DOSSIER D'AUTORISATION ENVIRONNEMENTALE (DAE)

Pièce G01_II_ADDENDUM_Copie
CERFA ICPE & Annexes CEM_Etude flux
thermique-février 2023

I. Préambule

Les demandes de la DDT concernant le volet ICPE sont réparties dans deux items :

Extrait du plan de zonage

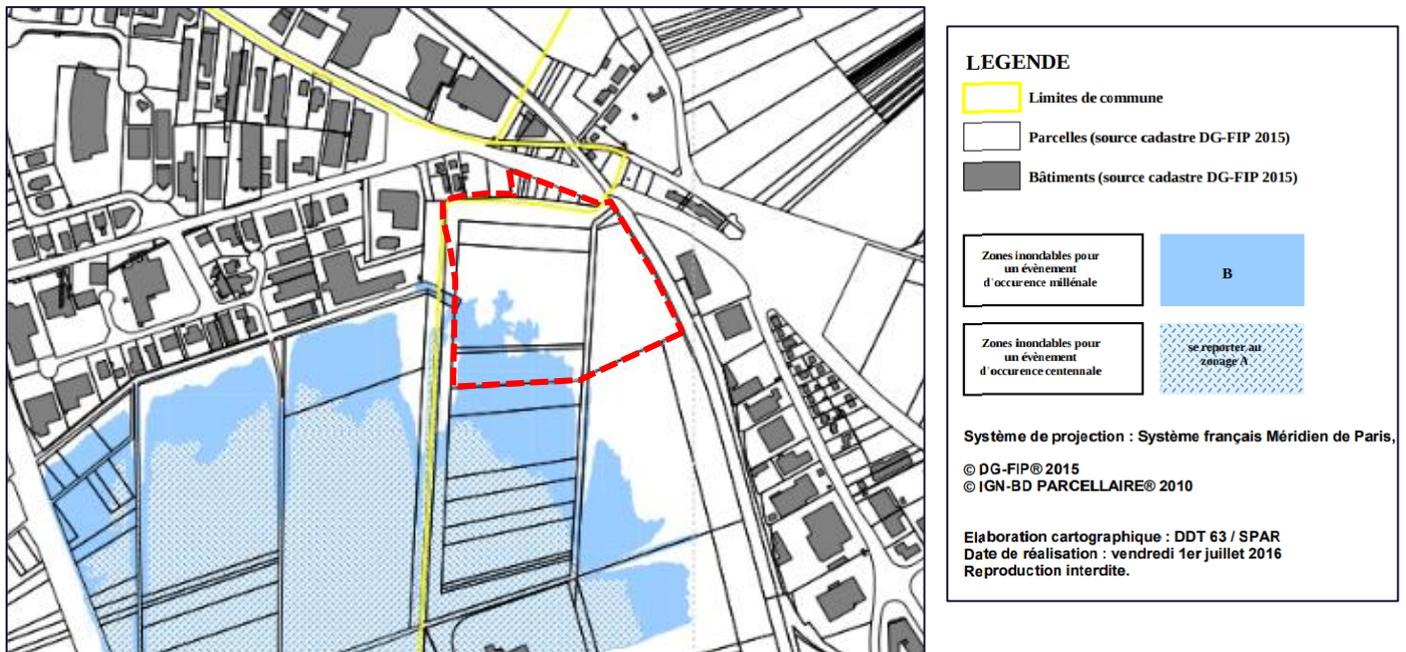
Cette isocote se situe à une distance de 75 m environ au sud de la limite Sud du projet mais **le projet, lui-même, est en totalité hors de la zone inondable pour la crue de référence centennale.**

Vues des cuves avec leur cuve de rétention

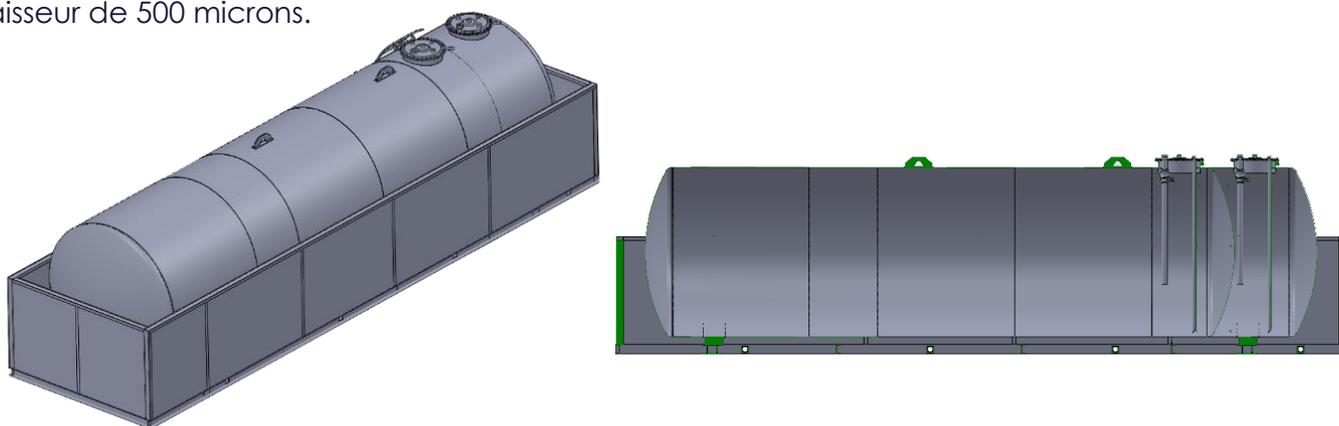
Il a bien été mentionné en page 3 du Cerfa cadre « description générale de l'installation » : « Deux **cuves aériennes** de stockage gaz oil d'un volume total de 90 m³ jusqu'à la fin de la conversion du parc ».

Il s'agira de 2 cuves cylindriques aériennes à simple paroi norme européenne NF-EN 12285-2, livrées avec des cuvettes de rétention de capacité égale au stockage. Elles seront équipées d'un trou d'homme DN 600x720, d'un revêtement extérieur polyéthane bi composant d'une épaisseur de 500 microns.

PLAN DE MASSE SIMPLIFIE (Echelle 1/1500)

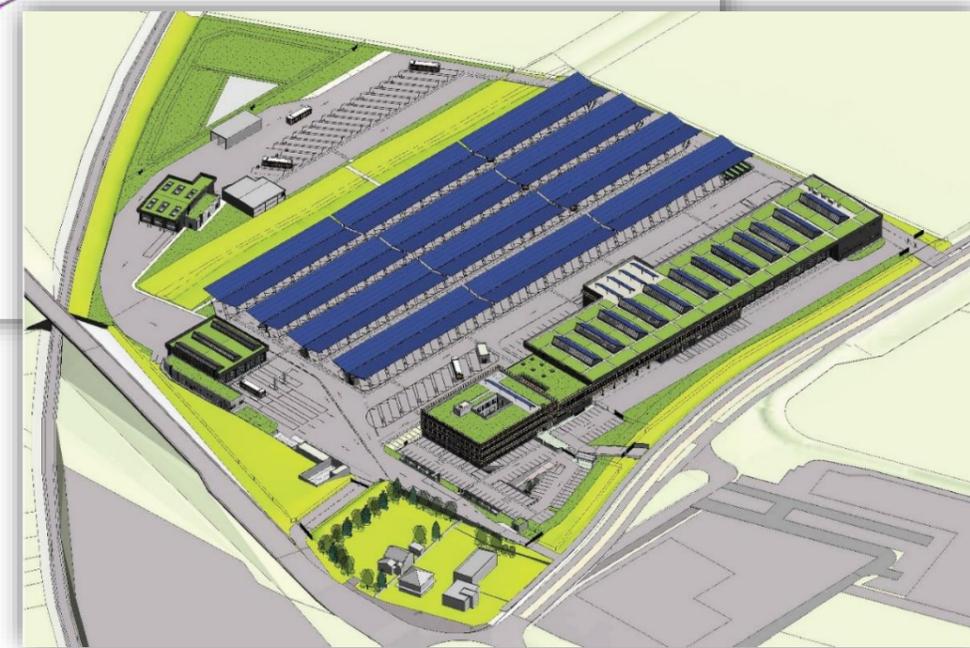
Pour améliorer la lisibilité du plan de masse à l'échelle 1/500 en annexe du Cerfa, nous rajoutons en page suivante **un plan de masse simplifié à l'échelle de 1/1500 avec l'affectation des principaux bâtiments**. Par ailleurs, ce plan fait figurer la position prévue pour les trois bornes incendie.

La position des 3 bornes incendie est donnée sur le plan de masse simplifié à l'échelle de 1/1500 au chapitre III.3 page 12.

Figure 3. Extrait du plan de masse. Station de lavage des intérieurs - aire de distribution de gaz oil. Position du mur coupe feu

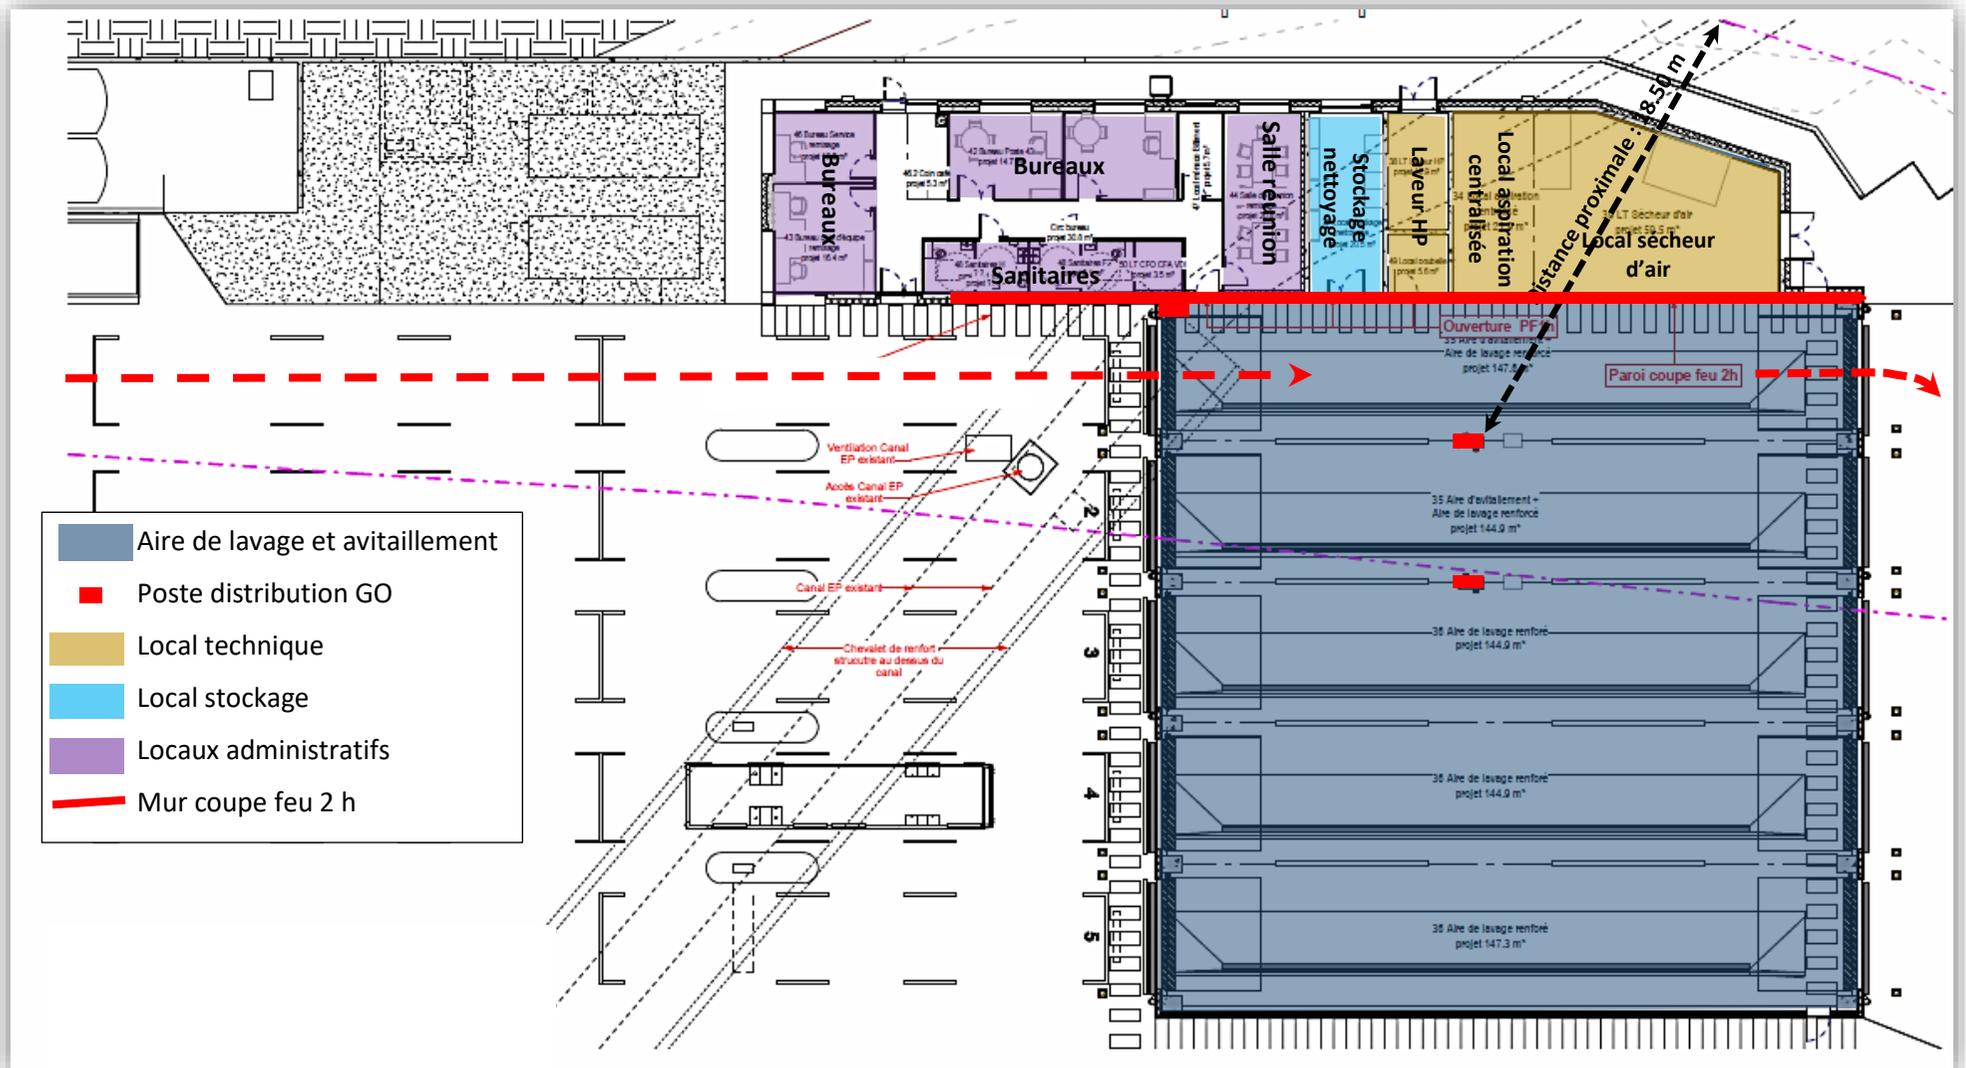
Les installations concernées par l'activité 1435 sont **deux postes de distribution de gazole** qu'il est prévu d'installer **dans la station de lavage intérieure** afin que la distribution puisse se faire à l'abri des intempéries. (La station de lavage intérieure se trouve dans le coin Nord-Est du site - voir le plan de masse en **annexe 2** du formulaire Cerfa et l'extrait du plan de masse en **figure 3** page suivante).

Les calculs montrent que si les distances de retrait des postes de distribution vis-à-vis de la façade Nord ne sont pas suffisantes, la solution d'un mur coupe-feu contre la façade Nord doit être envisagée (comme cela est illustré sur la **figure 3**) et elle permettra de préserver du risque de propagation.

Figure 4 : résultats des modélisations – Feu de nappe sur l'aire de dépotage - Effets thermiques SANS et AVEC la paroi REI120

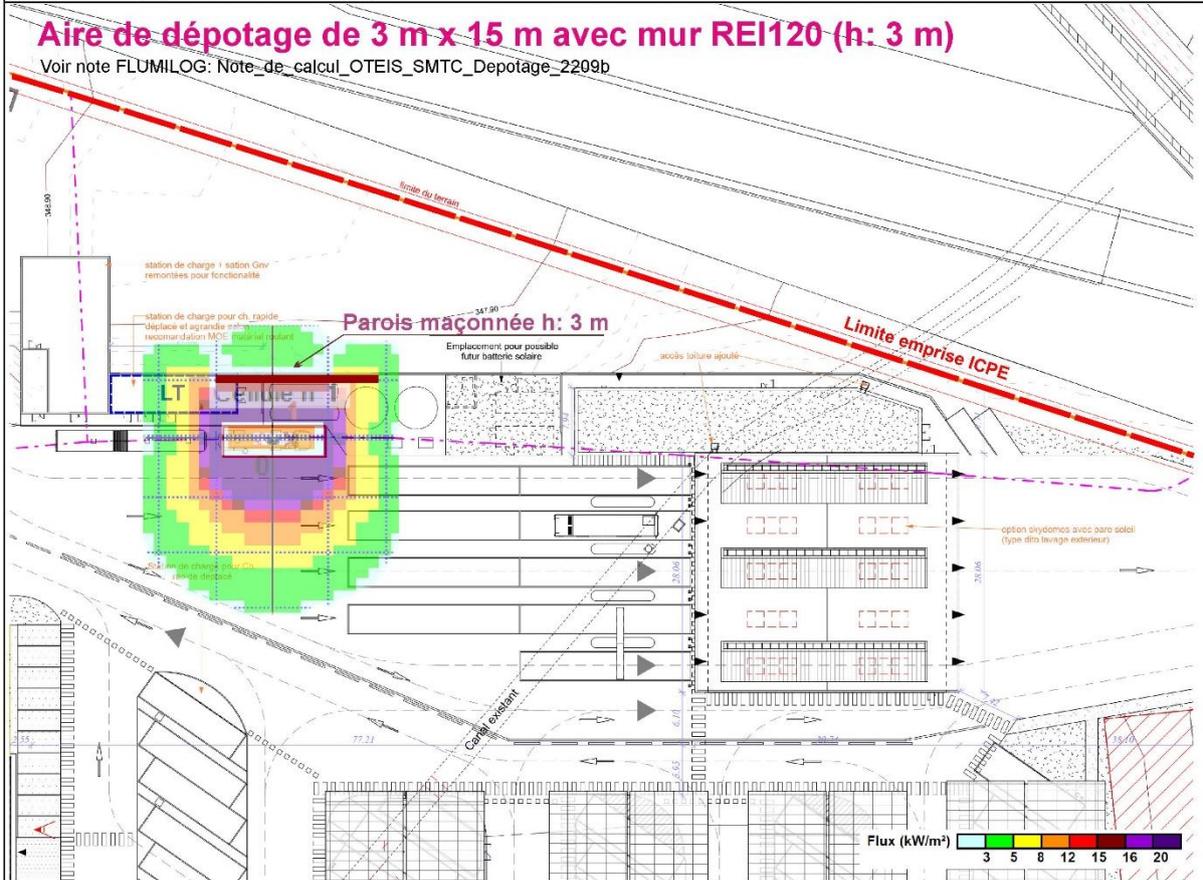
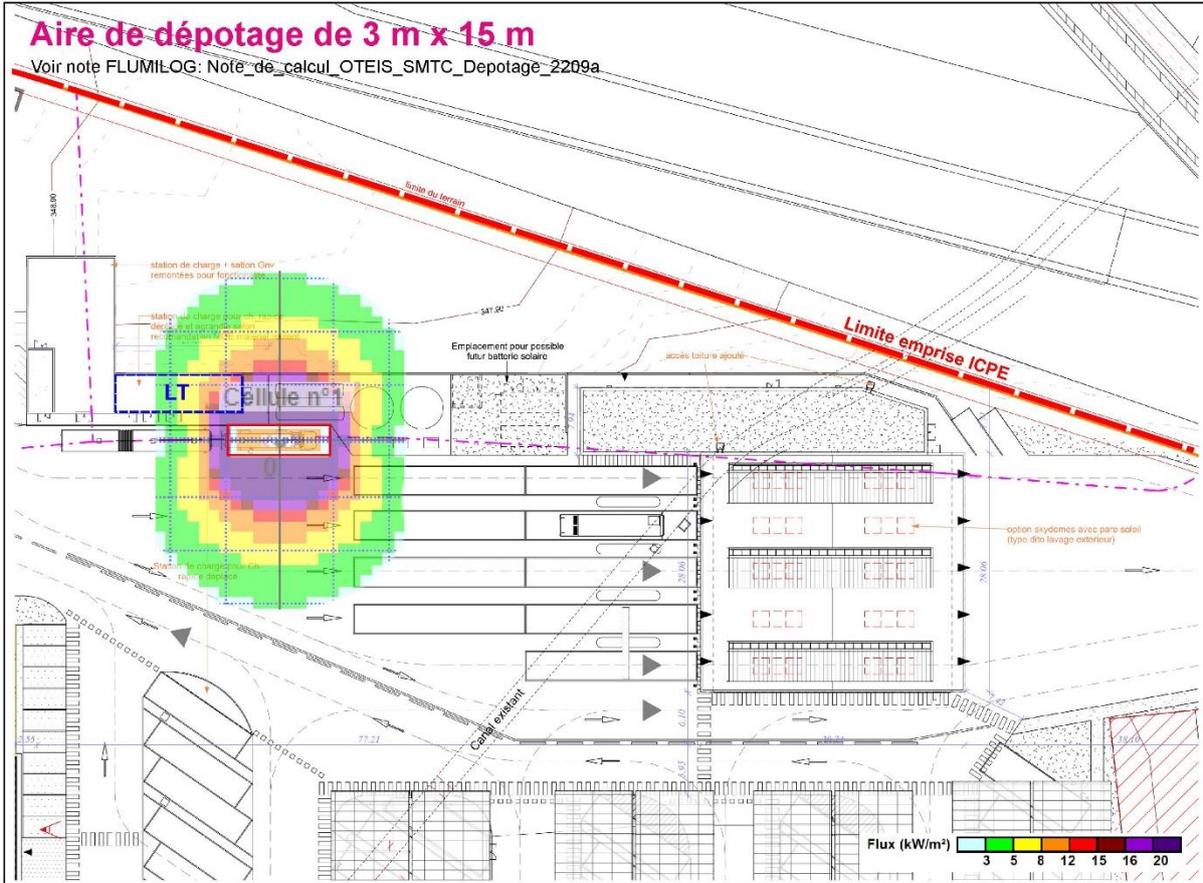
➔ Les 2 planches en pages suivantes présentent les cartographies des résultats SANS et AVEC la paroi REI120 (h : 3m). Elles permettent de justifier de son efficacité : efficacité évidente pour un incendie sur l'aire de dépotage, inefficacité pour un feu de cuvette du dépôt GO.

- Les effets thermiques significatifs d'un **feu de nappe sur l'aire de dépotage des camions citernes (TH2a)** ne dépasseraient pas les limites de l'emprise du projet. Le mur REI120 implanté en limite de la cuvette réduira significativement les flux en direction de la limite Nord. **On notera que si cette paroi n'était pas mise en œuvre, les effets thermiques d'un feu de nappe de l'aire de dépotage resteraient de même dans l'emprise du site (voir les figures page 16).**

Figure 6 : résultats des modélisations – Feu de nappe sur une piste de distribution dans le bâtiment lavage/distribution - Effets thermiques reportés sur le plan du projet SANS la paroi séparative REI20

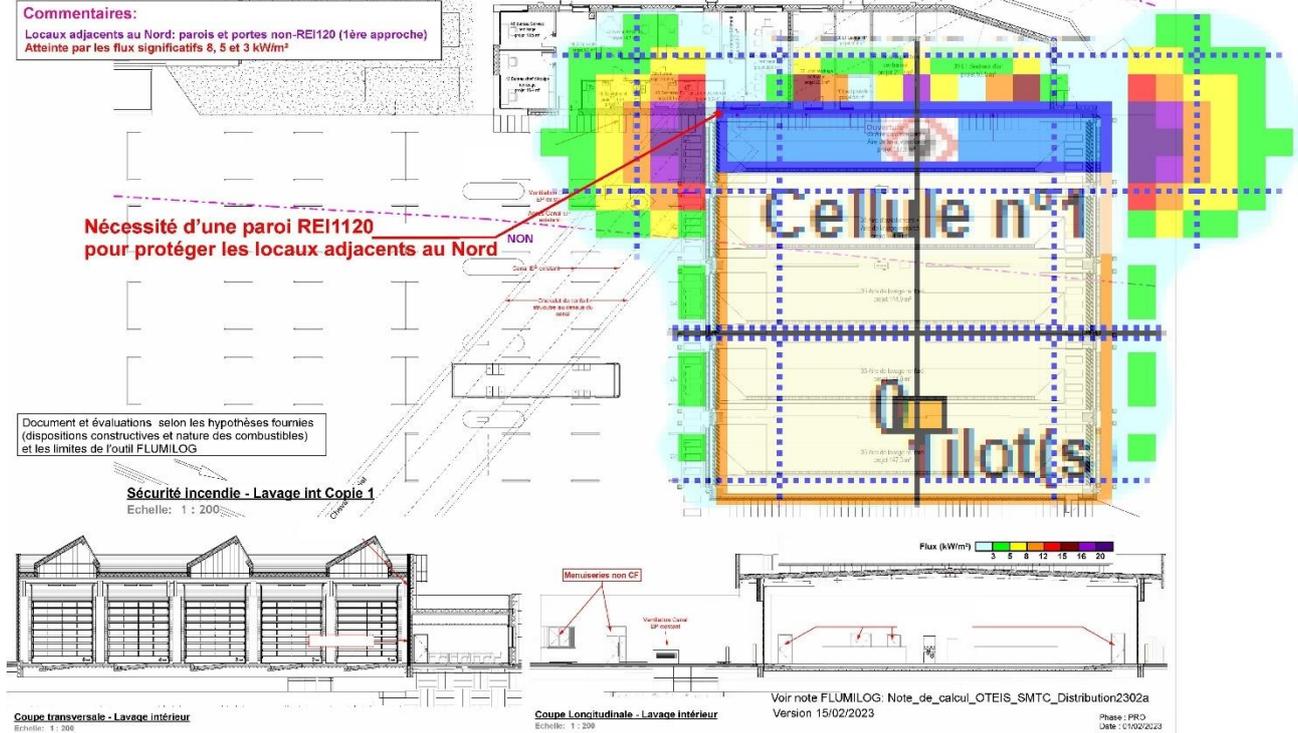
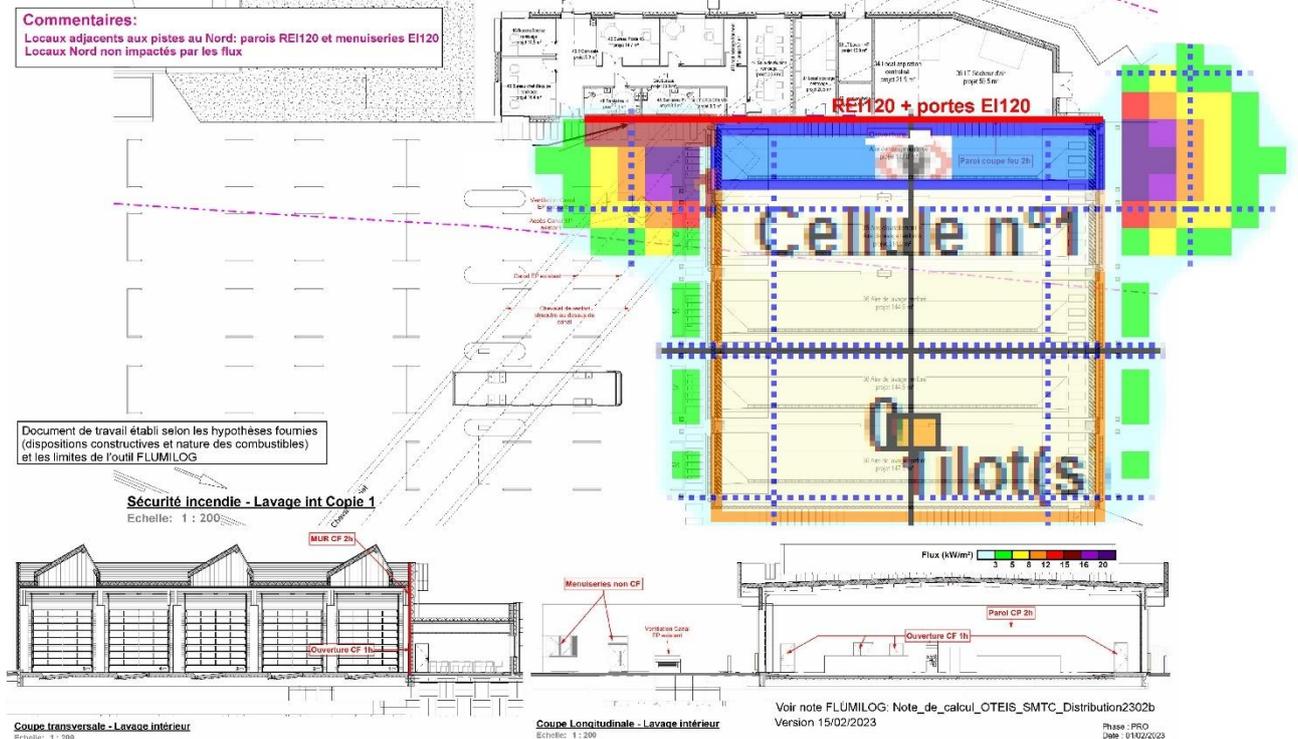
→ Les 2 planches en pages suivantes présentent les cartographies des résultats SANS et AVEC la paroi REI120 en façade Nord du local lavage-distribution). Elles permettent de justifier de son efficacité évidente pour un incendie sur l'aire de distribution n°1.
